改善箇所説明図

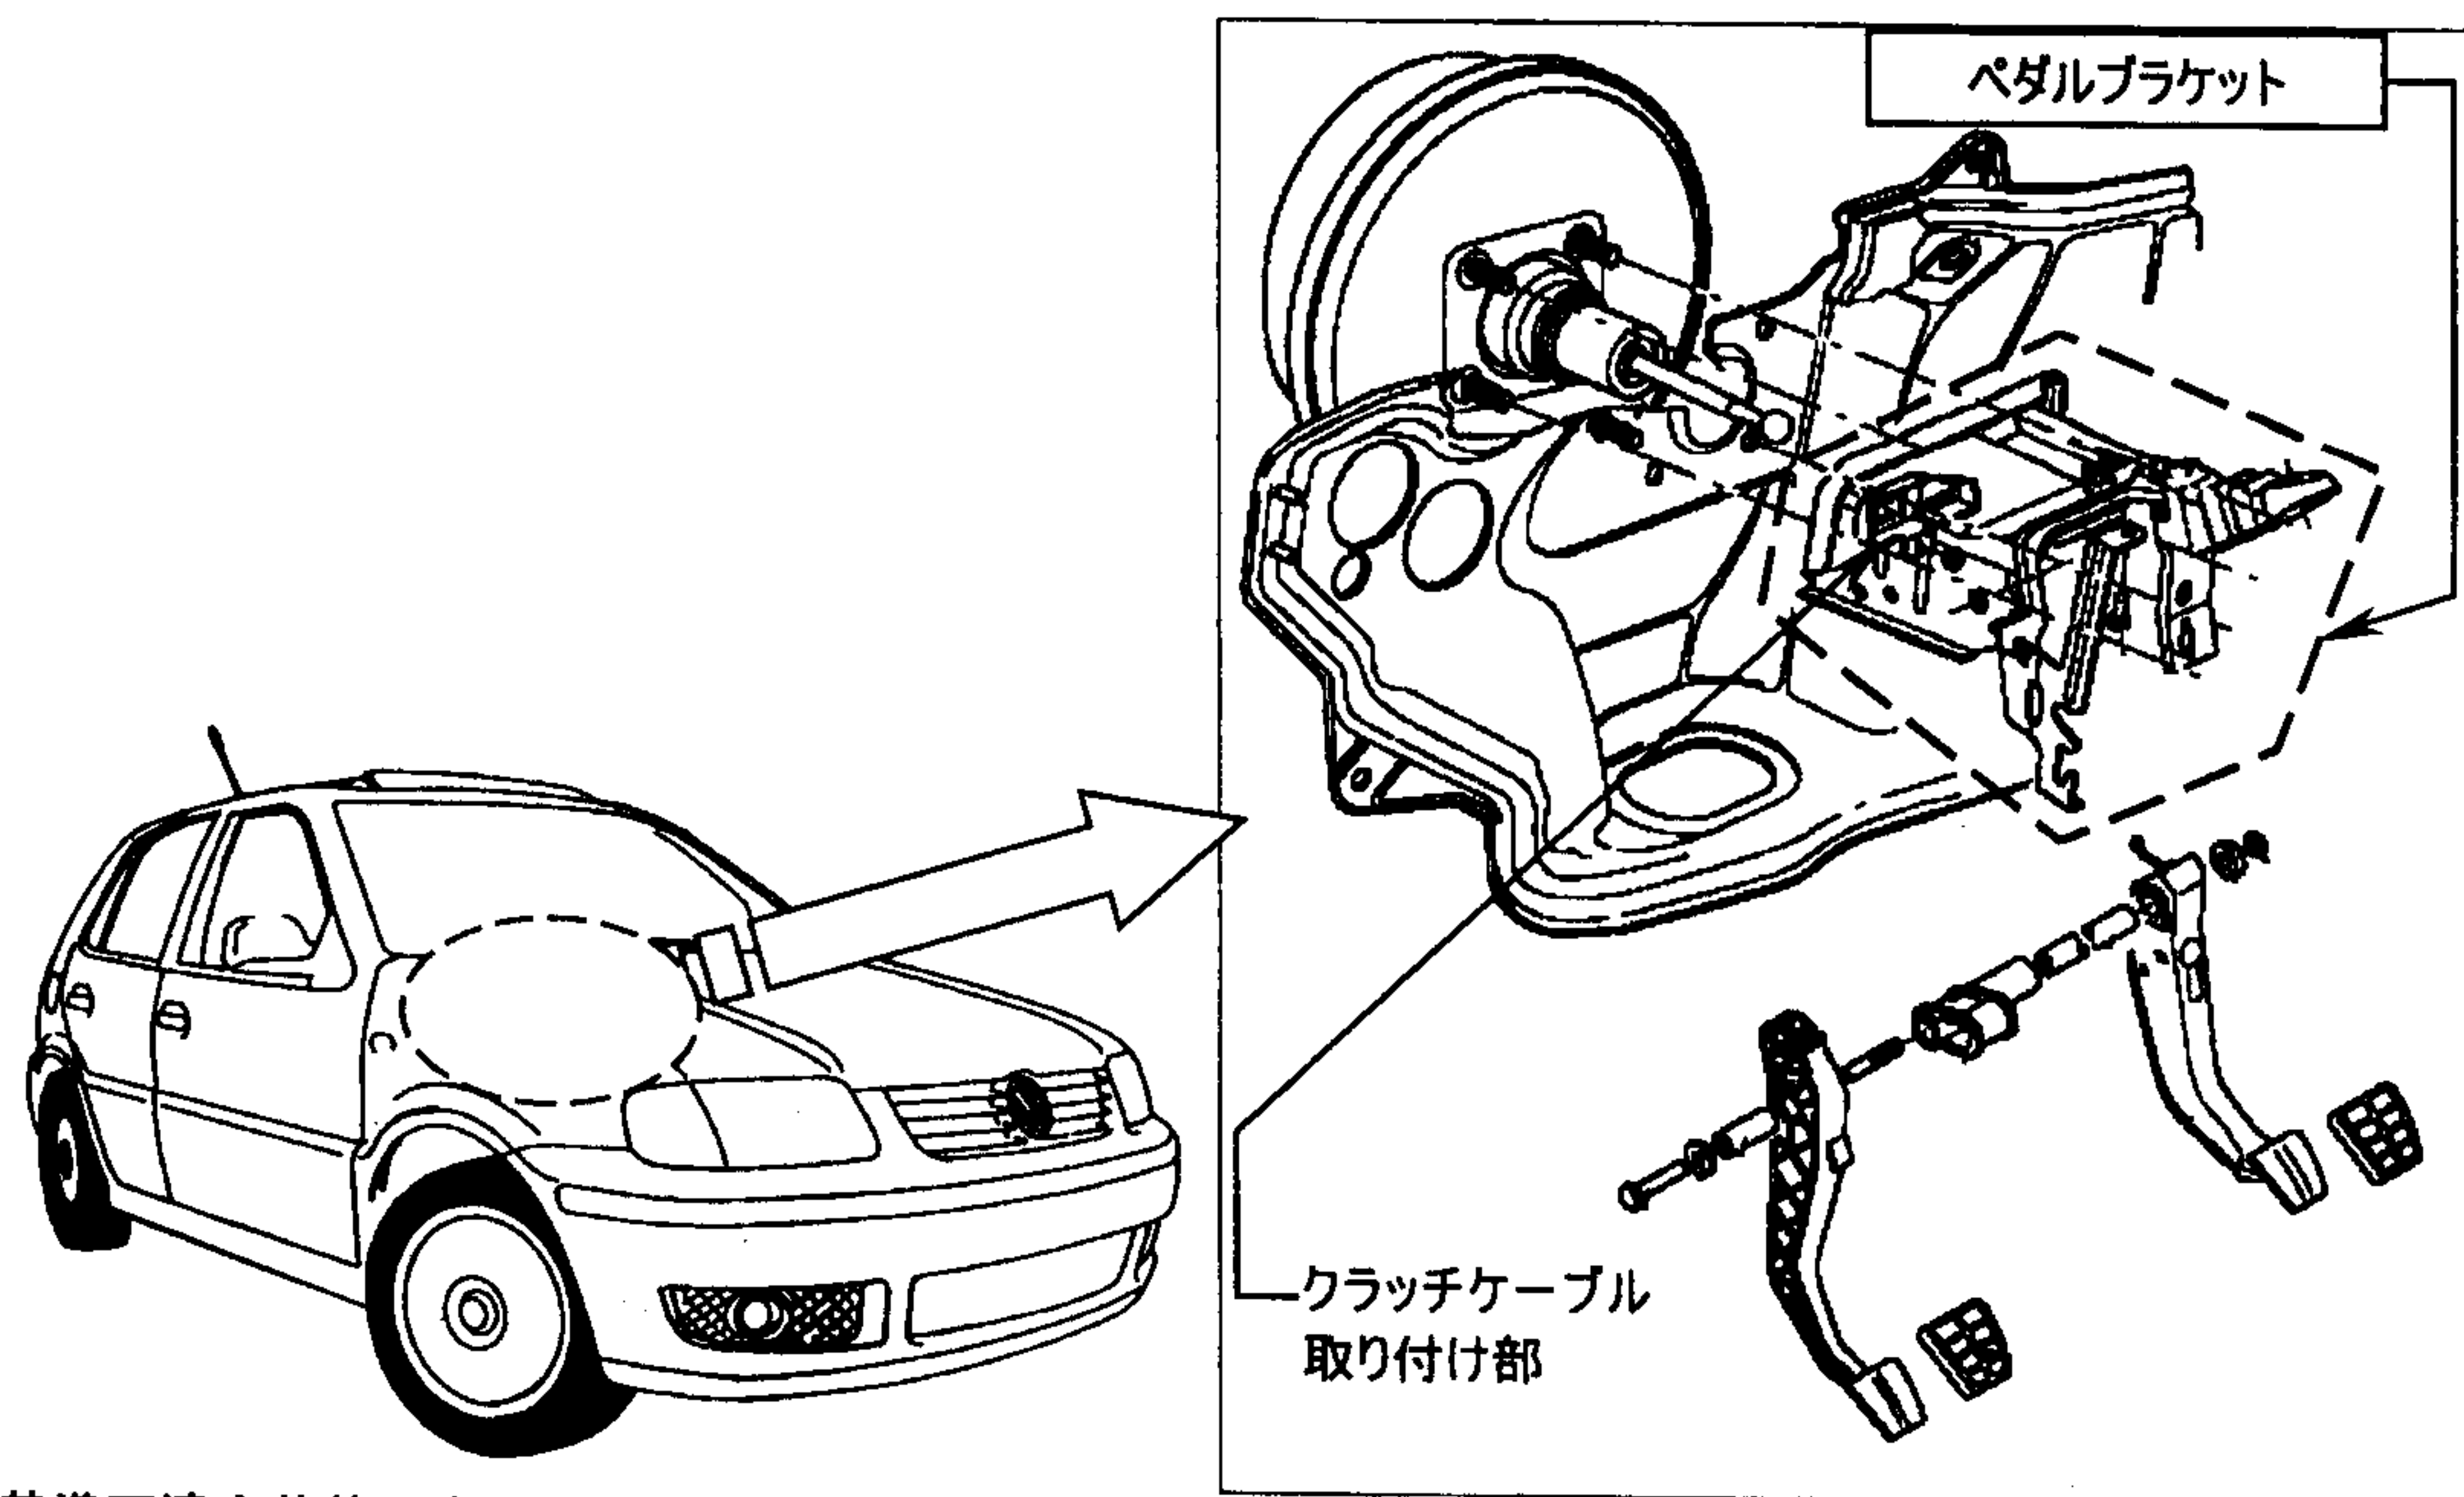
ペダルブラケットのクラッチケーブル取り付け台座の溶接が不十分なため、当該溶接部の強度が不足しているものがある。そのため、そのまま使用を続けると、ペダルブラケットとクラッチケーブル取り付け台座の溶接部が破損し、クラッチが切れず、最悪の場合には走行不能となるおそれがある。

全車両ペダルブラケットの識別マークを確認し、ペダルブラケットを対策品と交換する。
